Objekt: RAVBARJEV STOLP
Planina, občina Postojna

Gradnja/poseg: MNENJE IN PREDLOG SANACIJE JEKLENE
KONSTRUKCIJE PODESTOV GALERIJ

Poročilo št.: PO 001/2026
Kraj in datum: Ljubljana, 09.01.2026

Slika 2: Detalj A

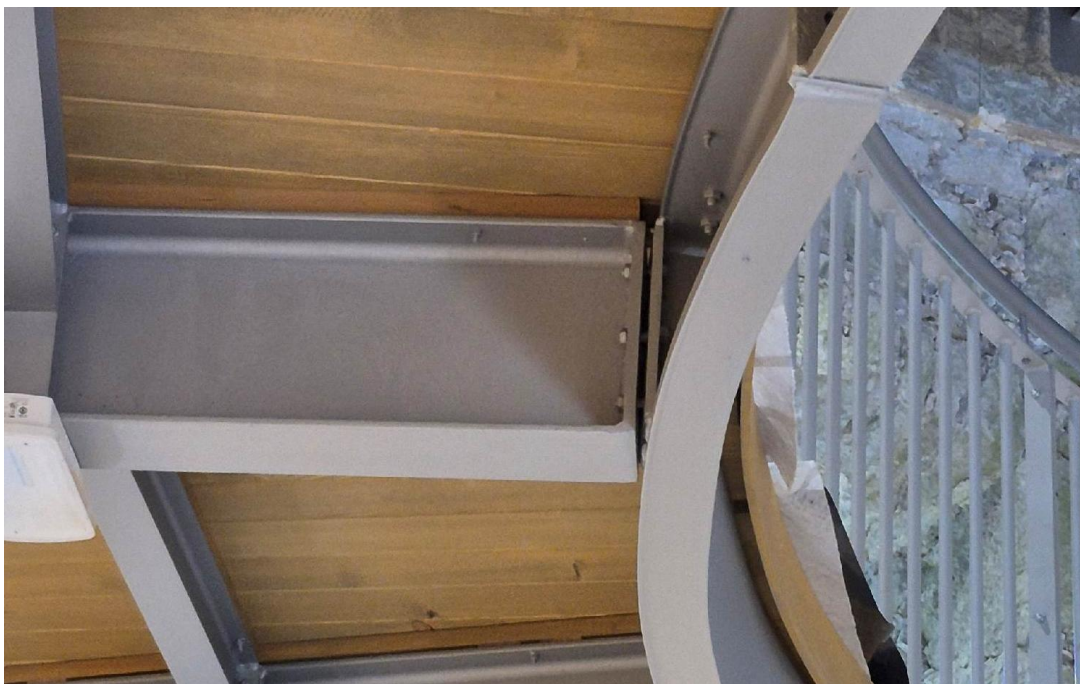
Gre za razprt obodni nosilec. Ocenjena zračnost je večja od 10 mm, zato se detalj sanira z varjenjem dodatnih povezovalnih pločevin. Vari se tudi nasprotna stran, na kateri je stik že zagotovljen.

Slika 3: Detajl B

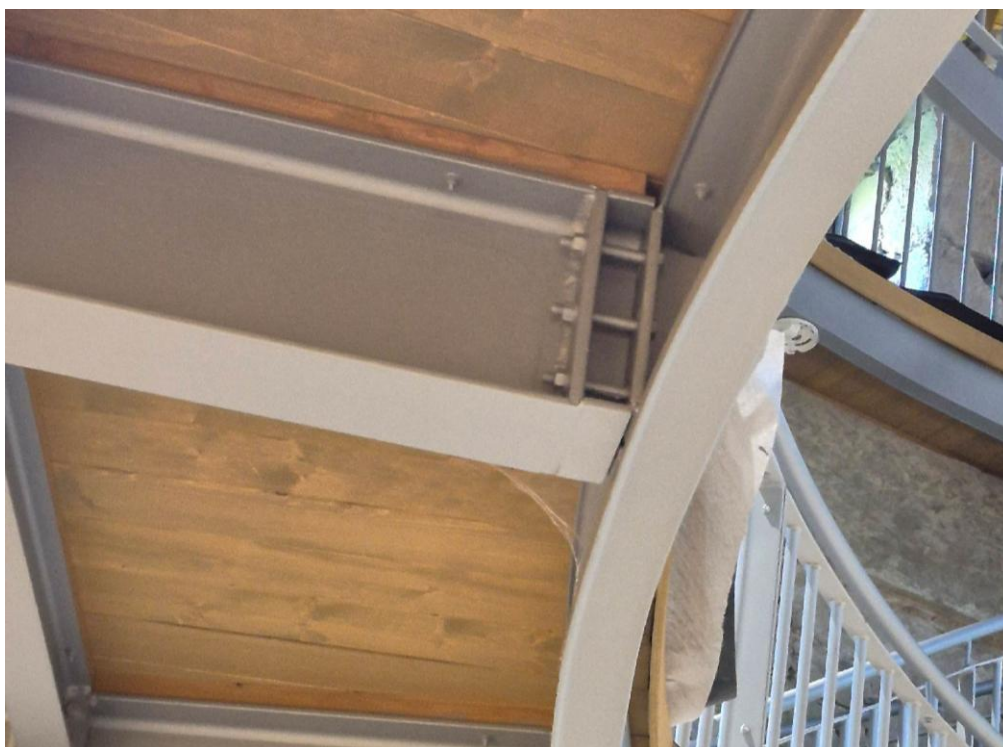
Gre za oceno zračnosti do 10 mm. Zračnost se sanira z dodatnimi zapolnitvenimi pločevinami (glavniki) ustreznih debelin. Na spojih se menjajo tudi vijaki (vgradnja vijačnih sklopov z ustreznimi certifikati).

3D POGLED “B1”, M 1:10

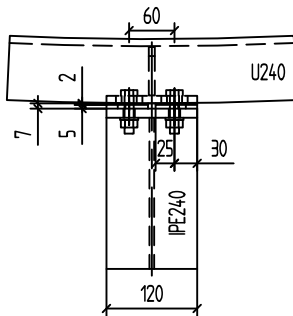
VIJAČNI SPOJ IPE240-U240... 6xM12
PRVA GALERIJA

ZRAČNOST V SPOJU - ZAPOLNITI S PLOČEVINO (GLAVNIKI)
TOČNE ZRAČNOSTI ZA DIMENZJE GLAVNIKOV IZMERITI NA LICU MESTA
IZDELATI RAZLIČNE DEBELINE GLAVNIKOV: 1mm, 2mm, 5mm

PRIMER: ZRAČNOST 7mm
ZAPOLNITI Z GLAVNIKI 5mm IN 2mm

3D POGLED “C”, M 1:10

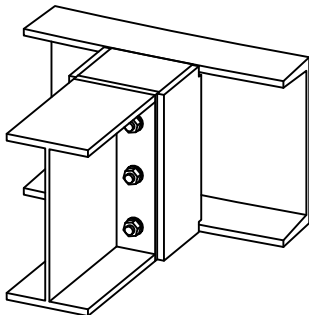
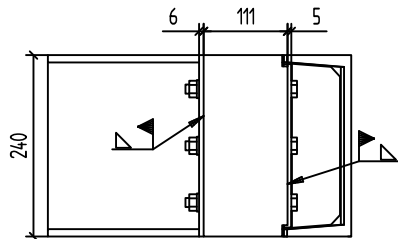
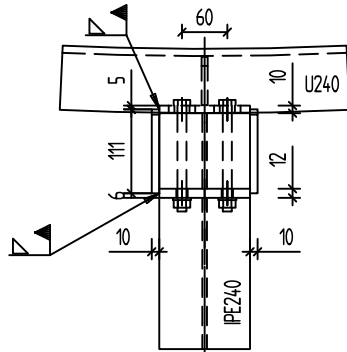
VIJAČNI SPOJ IPE240-U240... 6xM12
PRVA GALERIJA
PODALJŠANO Z DOVARITVIJO PROFILA

PREVELIKA ZRAČNOST - POVARITI Z DODATNIMI PLOČEVINAMI
TOČNE DIMENZJE PLOČEVIN IZMERITI NA LICU MESTA

3D POGLED "D", M 1:10

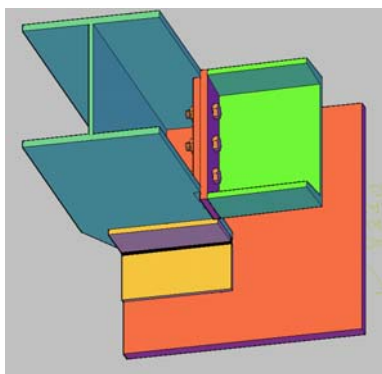
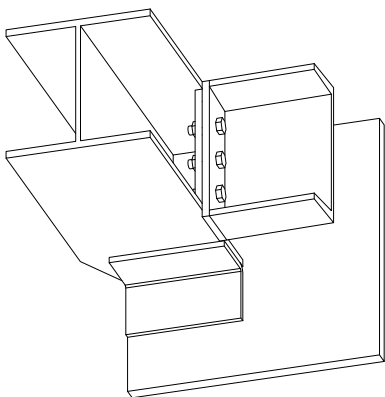
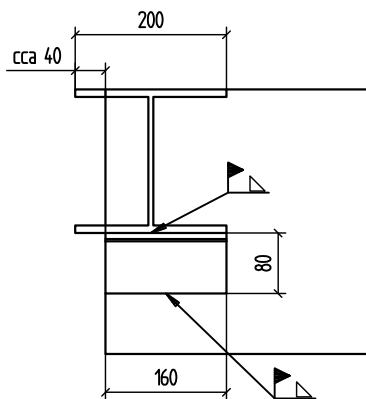
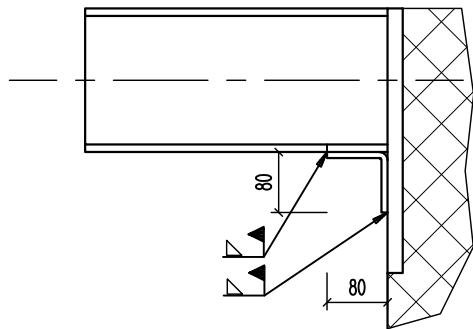
HEA 200 KONZOLA-NOSILEC STOPNIC
DRUGA GALERIJA

ZAMAKNEN PROFIL NA SIDRNI PLOŠČI
SPODAJ SE PODLOŽI S HOP L80x80x8 PROFILOM IN ZAVARI
SPODNJO PASNICO HEA200 SE LAHKO ZAREŽE cca 100mm
V ŠIRINI, KI GLEDA ČEZ PLOŠČO (ZARADI IZGLEDA)

Poseben primer so manjkajoči zvari, ki so bili ugotovljeni na glavnem nosilcu stopnišča. Ta nosilec prav tako v celoti ne nalega na predhodno vgrajeno sidrno pločevino. Pri tem primeru se pregleda izvedeno stanje, dopolni zware na vseh dostopnih mestih, nato pa se pod nosilec vgradi novi jekleni kotnik, ki se privari tako na nosilec kot na sidrno ploščo (glej priloženo skico – detajl »D«).
